BETR.	NO.
Achteruitrijlicht-schakelaar 340 MT	31
	DATUM: Feb. 82

Service Bulletin

Dit Service Bulletin is een aanvulling op Servicehandboeken Reparatie en onderhoud,
Hoofdgroep 3, Elektrische installatie 340, 1976-19..
Hoofdgroep 4(43), Versnellingsbak M45R, 340 MT.

1

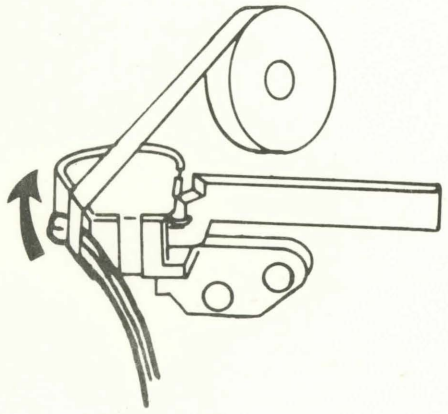
- Vervang een defecte schakelaar altijd door het nieuwe type, O/N 3284229-6.
- Vóór het aanbrengen van de schakelaar moet de bedrading met isolatieband aan de schakelaar worden vastgezet, zoals in afb. 1 is aangegeven. Hierdoor wordt lostrillen van de bedrading voorkomen.
- Plaats de schakelaar en sluit de connector aan.
- Leg de bedrading door middel van de klemband (A) vast om de sperplaat, zodat er een lus ontstaat, zie afb. 2.
  Leg de bedrading in de uitsparing (B) van de bevestigingsplaat, zie afb. 2.
